**AVIS RELATIF À LA PROTECTION
CONTRE LES EVENTUELS EFFETS NOCIFS ET NUISANCES
PROVOQUÉS PAR LES RAYONNEMENTS NON IONISANTS
GÉNÉRÉS PAR DES ANTENNES ÉMETTRICES STATIONNAIRES**

Commune : BELOEIL - Exploitant : TELENET GROUP

Référence exploitant : HT1779A

Rapport n° 3644 / 2024

Figure 1 : Vue en plan des lieux de séjour et des points de contrôle

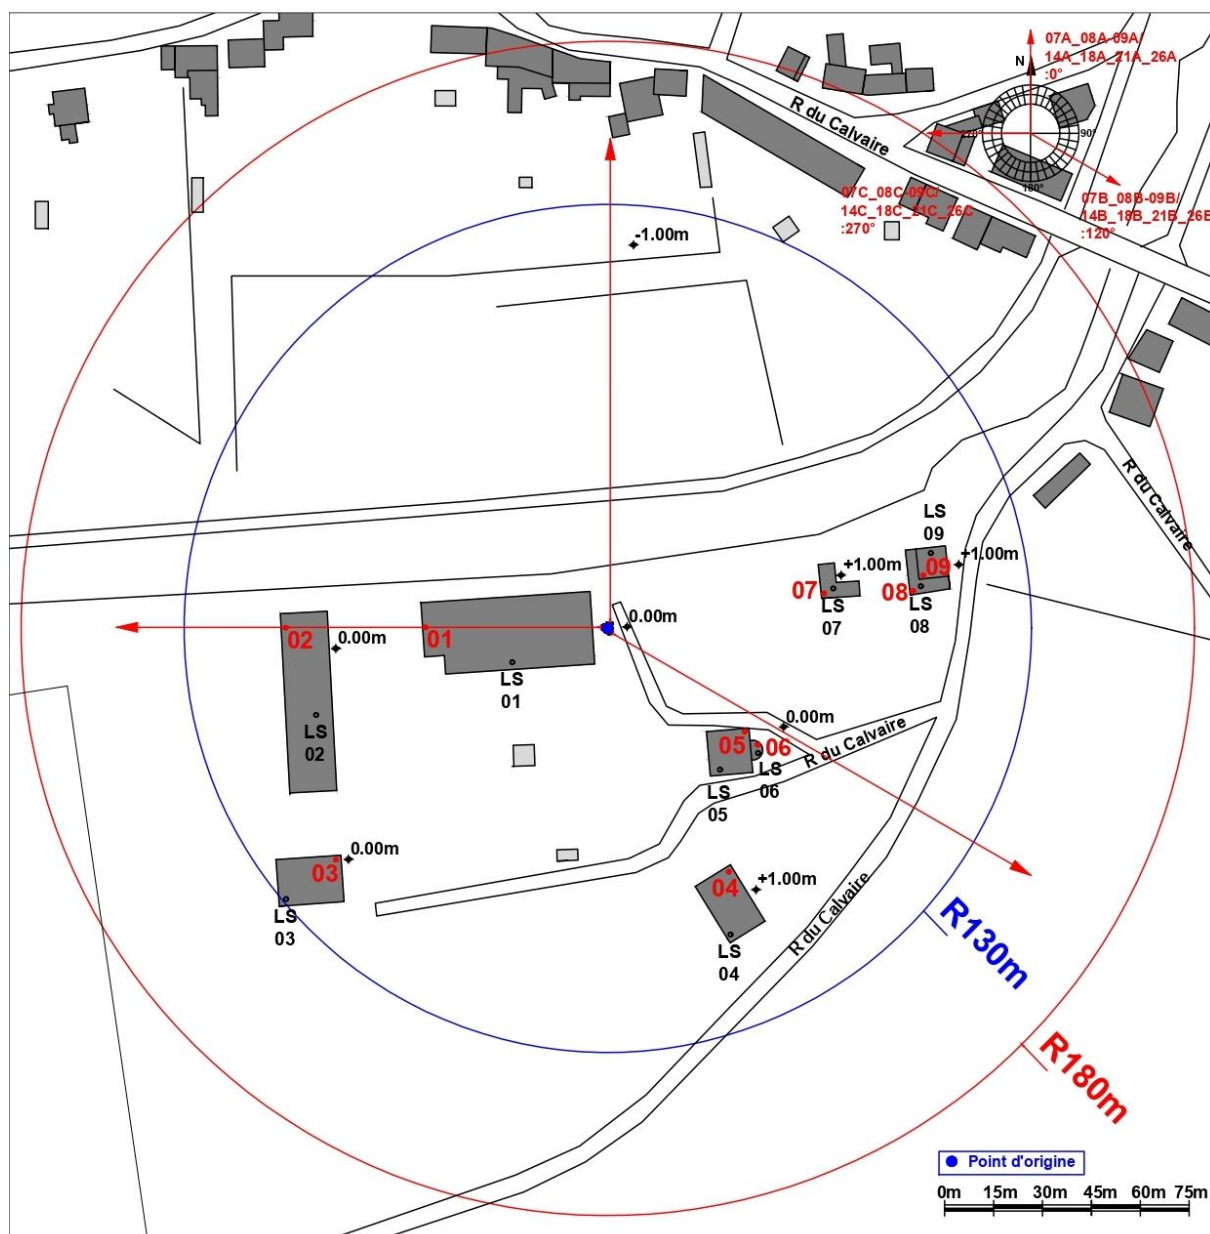
Les fréquences d'émission, la puissance rayonnée par chacune des antennes et leur gain permettent de déterminer le rayon de la zone à analyser. Tout dépassement de la limite par installation est exclu en dehors de cette zone. Le tableau 2 reprend les 35 LS² pour lesquels l'indice d'exposition est le plus élevé. Les différentes colonnes indiquent :

- le numéro du point de contrôle repris sur un des plans de la figure 1;
- le numéro du LS dans lequel se trouve le point de contrôle de la 1^{ère} colonne ;
- l'atténuation d'obstacle prise en compte pour le calcul de l'indice d'exposition dans le LS ;
- le résultat du calcul de l'indice d'exposition.

N° point de contrôle	LS	Atténuation (dB)	Indice d'exposition relatif à la limite par installation IE_i
2	LS02	3,0	0,731
4	LS04	3,0	0,571
8	LS08	3,0	0,396
9	LS09	3,0	0,337
7	LS07	3,0	0,254
3	LS03	3,0	0,251
5	LS05	3,0	0,187
6	LS06	3,0	0,097
1	LS01	3,0	0,090

En ce qui concerne les antennes de l'installation mentionnées dans le tableau 1, la distance maximale à laquelle la limite pourrait être atteinte, à l'extérieur, est égale à 126,6 m. S'il n'y a pas de LS à une distance inférieure, les antennes respectent forcément la limite d'immission.

Dans le cas des LS situés à l'intérieur des bâtiments, une atténuation d'obstacle est prise en compte et il en résulte que la distance maximale à laquelle la limite pourrait être atteinte se réduit à 89,6 m.

Figure 2 : Vue en plan des installations d'antennes dans un rayon de 300 mètres autour de l'installation faisant l'objet de la demande d'avis

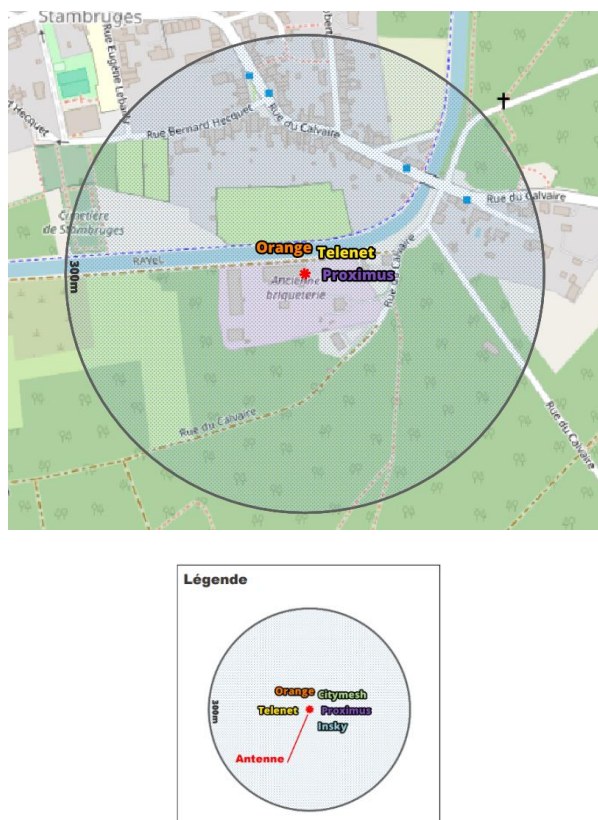
Le plan en projection verticale de la figure 2 indique la localisation des installations d'antennes émettrices stationnaires visées par le décret et situées dans un rayon de 300 mètres autour de l'installation référencée dans le paragraphe 2 et localisée au centre du cercle. Les données de localisation de ces antennes et les avis correspondant sont accessibles via le cadastre en ligne des antennes émettrices stationnaires⁸. Les installations prises en compte dans l'évaluation du respect de la limite cumulative sont les installations d'antennes émettrices déclarées en service par l'exploitant à la date du présent avis, à l'exception de l'installation référencée dans le paragraphe 2 et éventuellement d'autres installations ayant fait l'objet d'une demande d'avis à la même date et qui sont situées à l'intérieur de la zone de 300 mètres de rayon.

- il y a au plus 4 installations d'antennes émettrices stationnaires présentes dans la zone d'évaluation de 300 mètres de rayon représentée dans la figure 2, y inclus l'installation référencée dans le paragraphe 2 : la limite cumulative définie à l'article 4, §2 du décret est nécessairement respectée dans les lieux de séjour à l'intérieur de la zone d'évaluation de 300 mètres de rayon ;

Compte tenu des considérations ci-dessus, il apparaît que l'intensité du rayonnement électromagnétique généré, dans les lieux de séjour situés dans un rayon de 300 mètres autour de l'installation référencée dans le paragraphe 2, par l'ensemble des antennes émettrices stationnaires de l'ensemble des exploitants du même site d'antennes émettrices stationnaires respecte la limite fixée à l'article 4, § 2 du décret.
